AUTOROUTE A507 – L2 Marseille

**Récolement géotechnique
Ste Marthe : Tranchée couverte**

La présente note est une partie du dossier de récolement, récapitulant l'ensemble des observations géologiques, géotechniques et hydrogéologiques effectuées lors des visites. Elle concerne la tranchée couverte réalisée au niveau de la zone de chantier de Ste Marthe (de Carter Cash au Merlan).

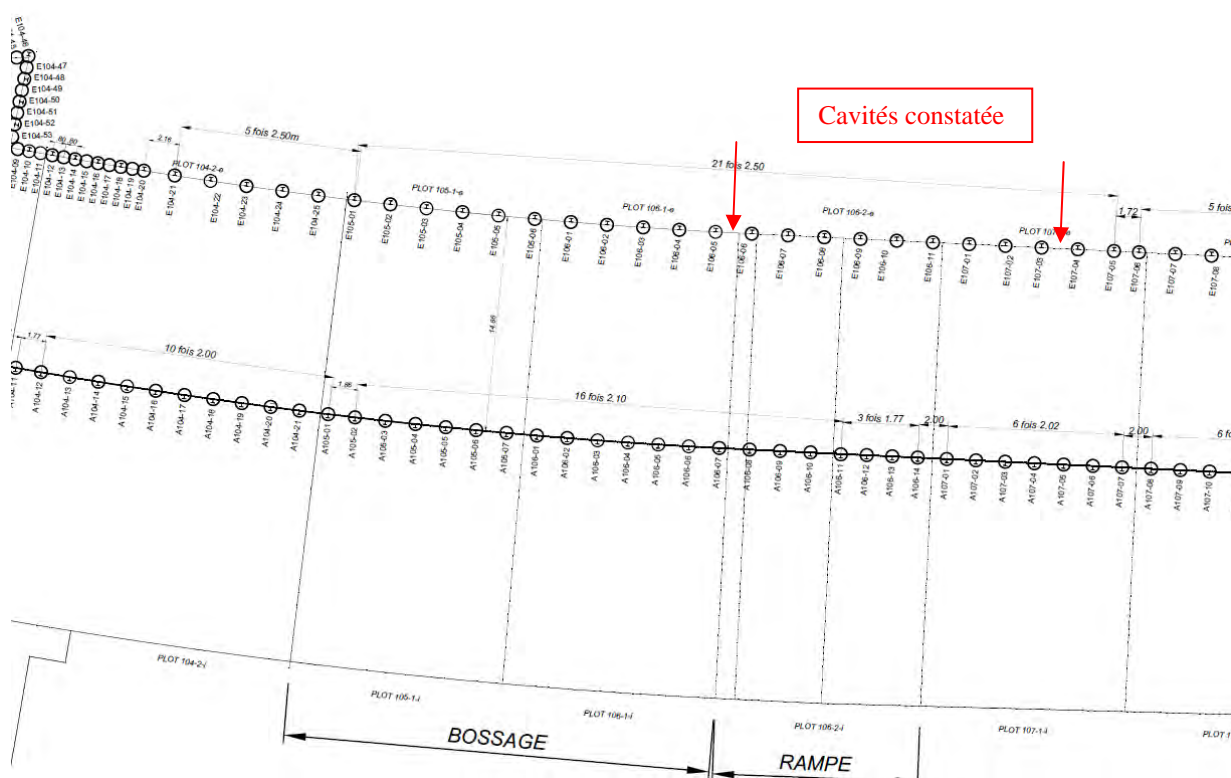
Sur la partie Est, des décollements de parement en béton projeté sont visibles. Ces décollements semblent coïncider avec de la fissuration horizontale au niveau de poutre de liaison voûte/paroi classique.

Ces fissures semblent d'origine structurelles. Il faut toutefois les surveiller, au vu des cavités visibles lors de la précédente visite. Aucune fissure verticale n'a été constatée, de nombreux ragréages ont toutefois été réalisés dans ces zones.

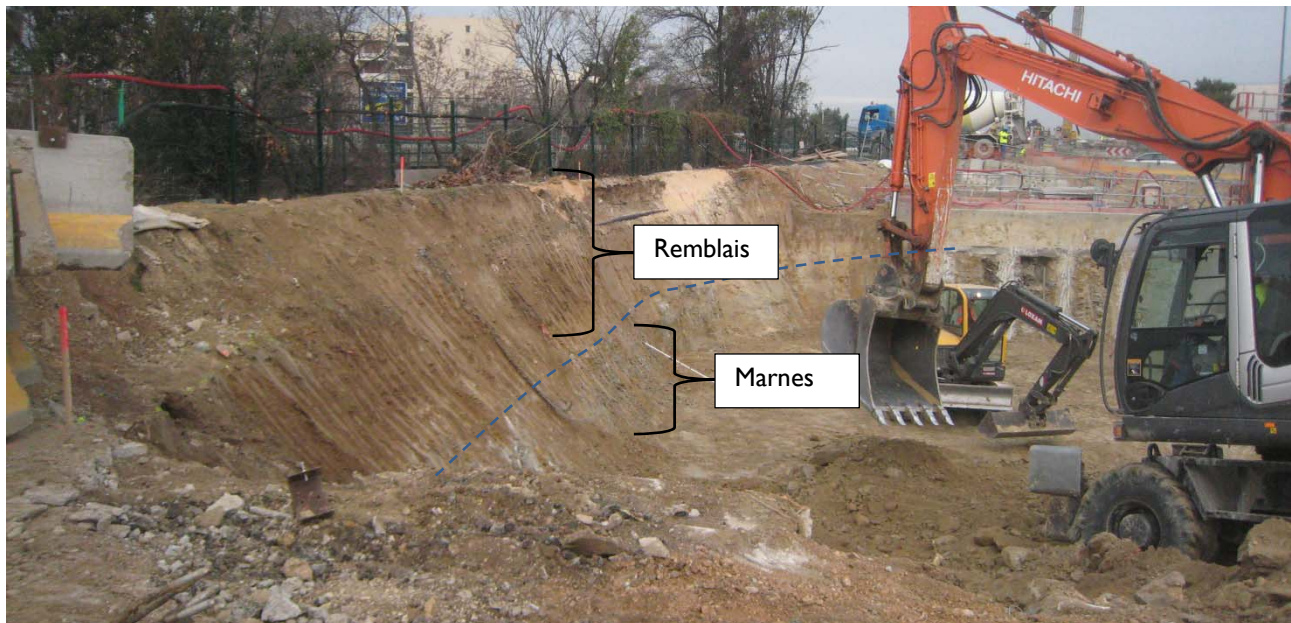
Bien que les matériaux soient des remblais notablement argileux, la compacité de ces derniers apparaît moyenne à bonne.

Il est donc préconiser de couvrir entièrement le talus par un polyane afin de le protéger des intempéries, de prévoir des pentes à 3H/2V à 1/1 (zone raidie). Le polyane doit être fixé en tête de talus par une couche de béton de propreté épinglé.

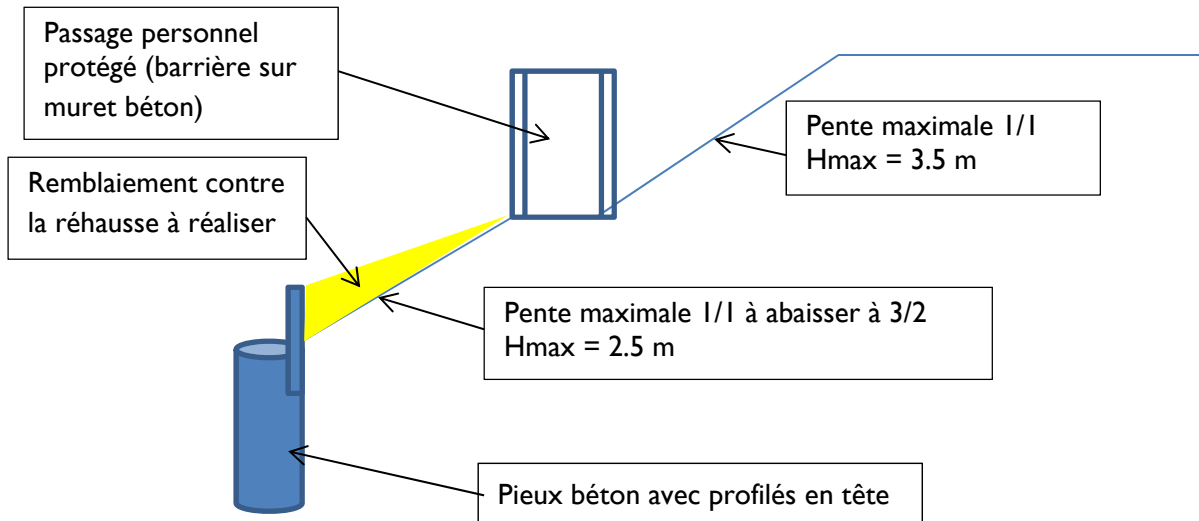
La partie supérieure des talus (pente 3H/2V) sera à ensemençer rapidement, afin d'accélérer le processus, il pourra être mis en œuvre :

- La pose de géotextile de type toile de coco afin d'éviter l'érosion superficielle du terrain ;
- La projection d'hydroseeding.

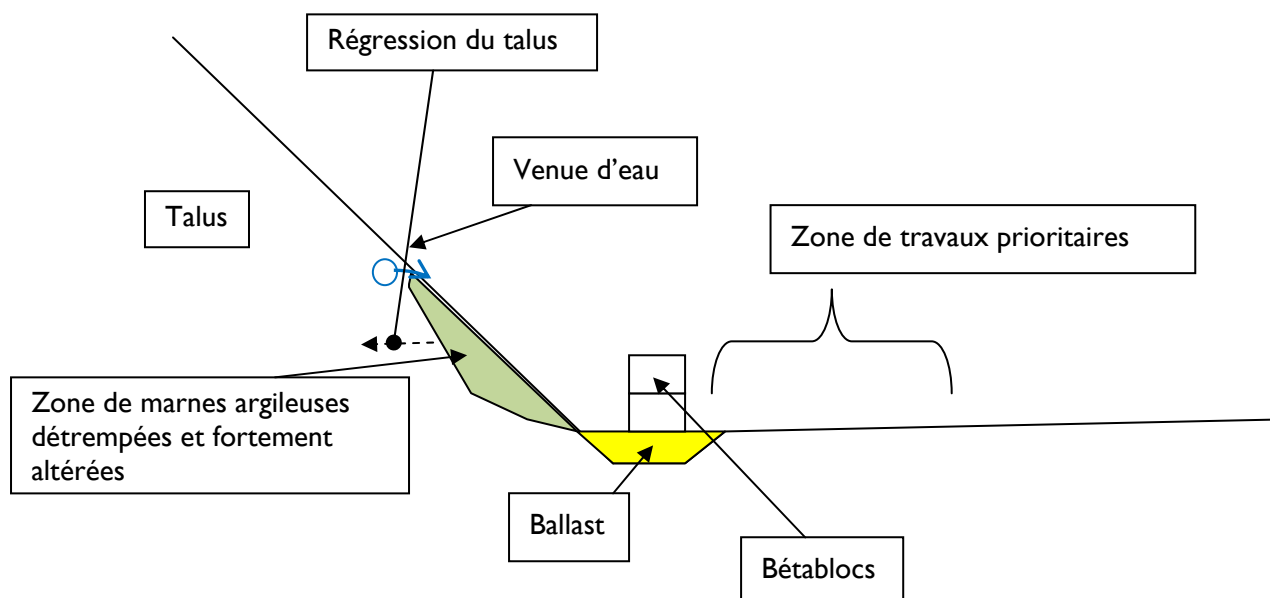
Le talus d'accès laissé en place (photographie ci-dessous) montre des matériaux marneux sablo-argileux à rocheux de forte compacité. Le jour de la visite, aucune arrivée d'eau n'était visible. Ce talus peut être laissé en place sous réserve de purger les éventuels blocs instables.

Les arrivées d'eau génèrent une déstabilisation de la partie basse. Une régression des matériaux va également être engagée par ce processus.

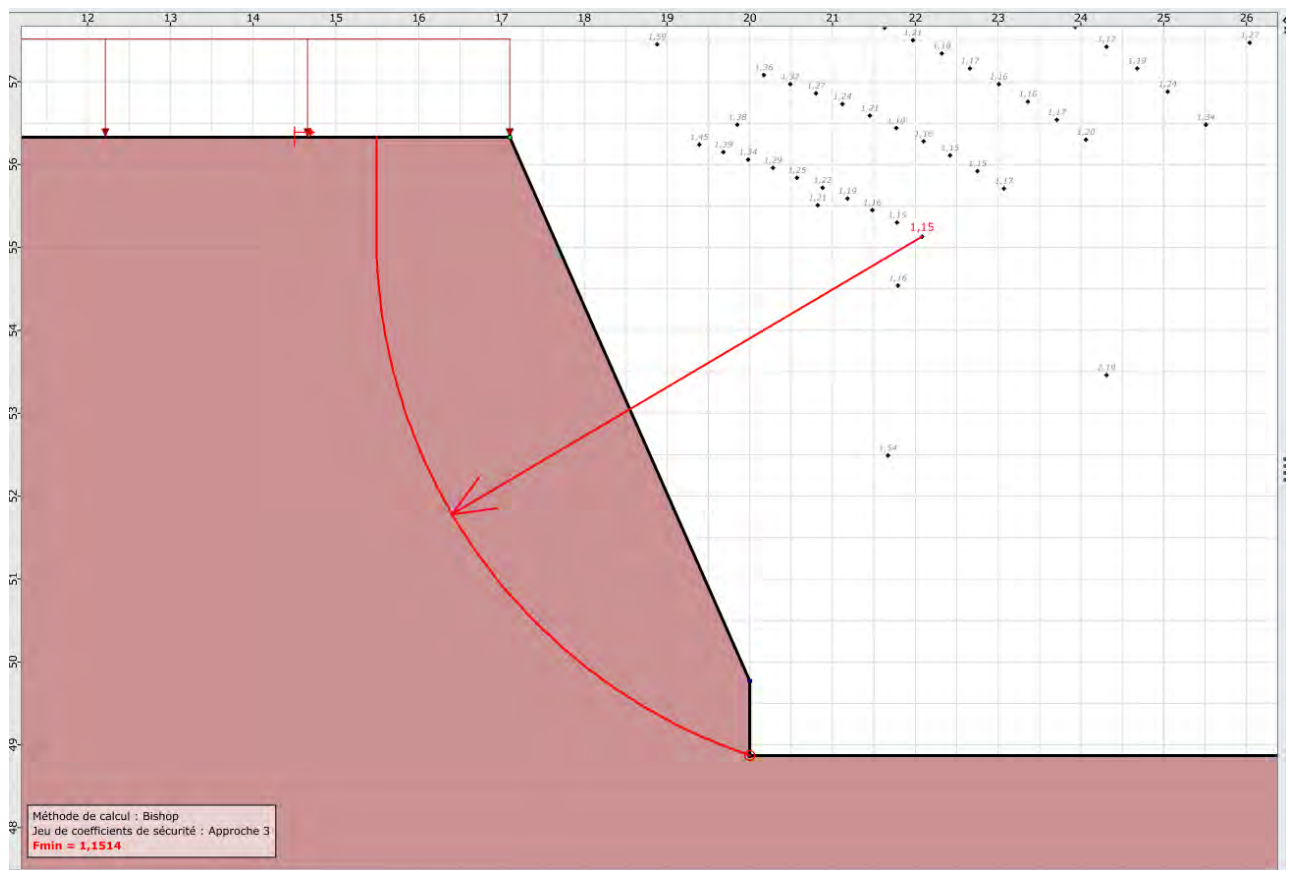
Le terrain visible sous le gunitage montre des marnes franches grises-ocre, correspondant aux terrains reconnus précédemment dans la zone et sur toute la hauteur des terrassements.

Un calcul de stabilité rapide a été effectué en considérant des marnes franches ($c=40\text{kPa}$, $\varphi=30^\circ$) avec une pente de 2V/1H et une surcharge de 10 kPa.
Il en ressort un coefficient de sécurité admissible de 1.15 à l'approche 3.

Le terrassement tel que prévu est donc admissible. Il conviendra de prendre soin de rapidement protéger les marnes découvertes par un gunitage, celles-ci étant très altérables à l'eau.

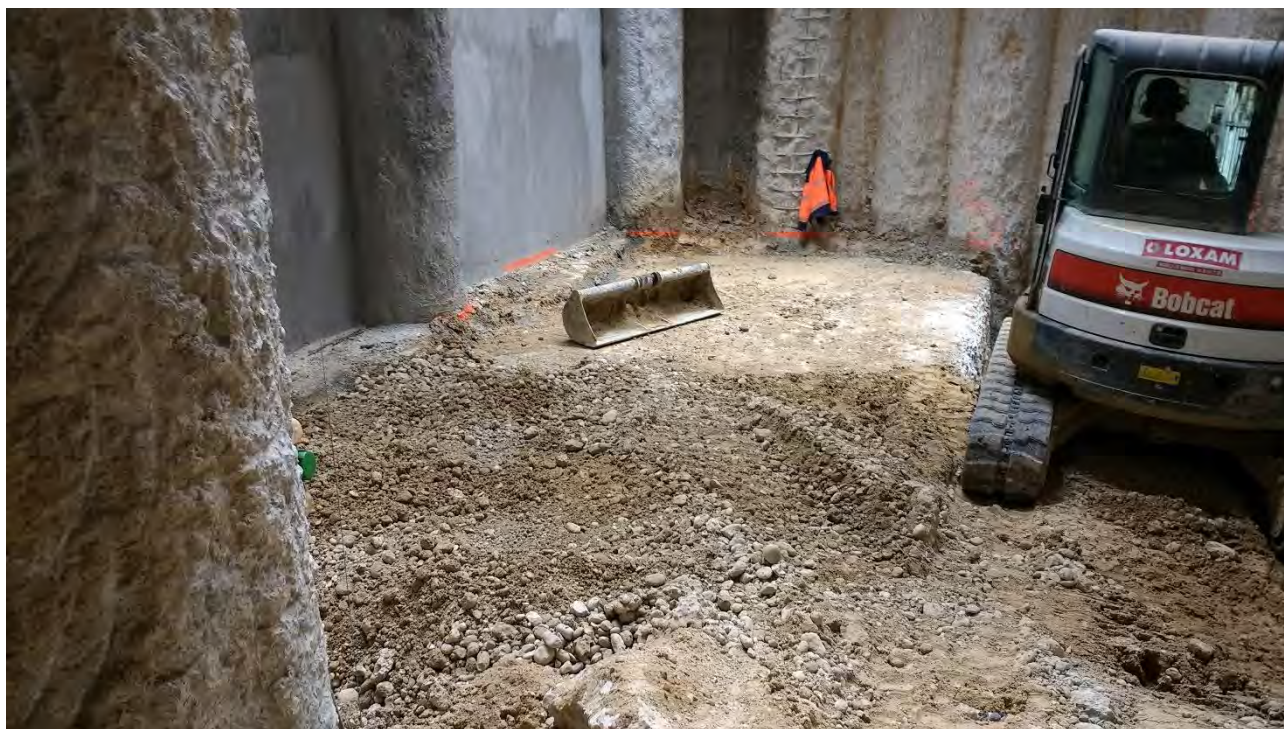
Bassin : le talus d'accès Est est très raide et peut présenter des instabilités locales à long terme. Il est recommandé de proscrire les circulations de personnel en tête et pied de ce dernier.
